CONSEJERÍA DE INDUSTRIA, ENERGÍA, CIENCIA Y TERRITORIO

RESOLUCIÓN de 25 de junio de 2026, de la Dirección General de Gestión Sostenible y Política Forestal, sobre modificación del proyecto de "Concesión de aguas superficiales del Canal de Orellana con destino a riego de 164,20 ha", en el término municipal de Acedera, cuyas promotoras son María Luisa y Guadalupe González Morales-Arce. Expte.: IA23/0668. (2026061728)

Plano de localización del proyecto. Incluye la nueva ubicación de la balsa de regulación

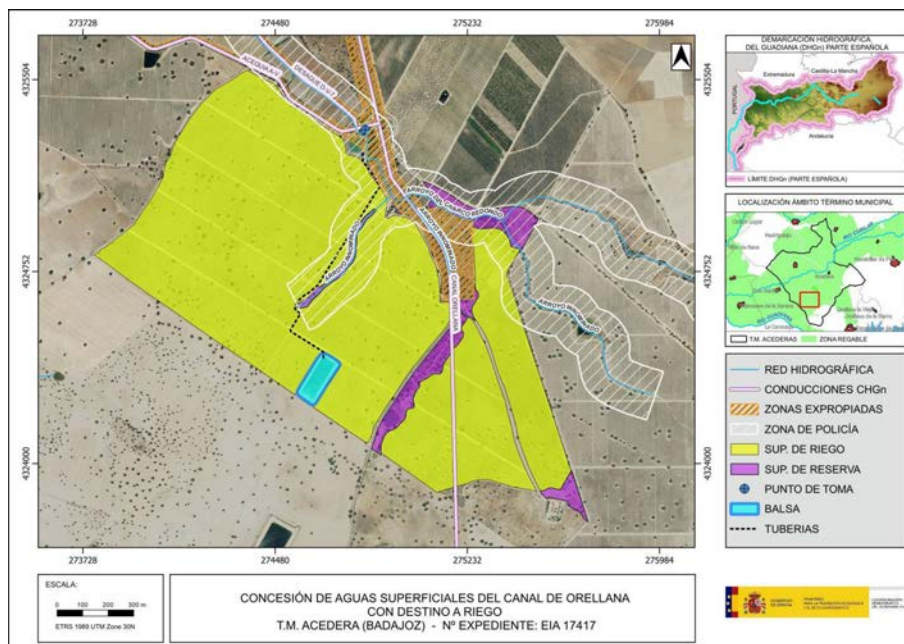
Parte de la superficie de riego se ubicaría en zona de policía del arroyo del Charco Redondo y dos arroyos tributarios del anterior, los cuales constituyen el DPH del Estado, definido en el artículo 2 del Real Decreto Legislativo 1/2001, de 20 de julio, por el que se aprueba el texto refundido de la Ley de Aguas (TRLA).

Una zona de policía de 100 metros de anchura medidos horizontalmente a partir del cauce (que incluye también la zona de servidumbre) en la que se condiciona el uso del suelo y las actividades que se desarrollen.

La zona de actuación se ubica dentro de la zona Regable Centro, aunque excluido de la zona transformada. Deberán respetarse todas las infraestructuras de regadío, así como sus zonas expropiadas.

La balsa de regulación contemplada en la citada resolución tiene una capacidad de 9.752,994 m³ y está ubicada en las coordenadas: X= 274.884, Y=4.325.034 (ERTS89, huso 30).

La balsa objeto de consulta (proyecto modificado) se ubicaría en las coordenadas X= 274.640; Y= 4.324.343 y tendría una capacidad total de 62.500 m³ (59.000 m³ de capacidad útil).

Según la documentación aportada, se proyecta la construcción de una balsa de almacenamiento de agua con una capacidad útil de 59.000 m³ y una altura máxima de 4,90 m.

Teniendo en cuenta lo anterior, se consideraría pequeña presa.

Concluye el informe que las promotoras del proyecto deben solicitar la modificación de características de la CONC. 68/14 para incluir las modificaciones del proyecto inicial.

- Se realizará una revisión periódica de la balsa en cuanto al mantenimiento de taludes, impermeabilización, drenajes y control de niveles de agua.
- Se asegurará que los aliviaderos de la balsa tengan capacidad suficiente para evitar desbordamientos y se canalicen correctamente hacia cauces naturales.
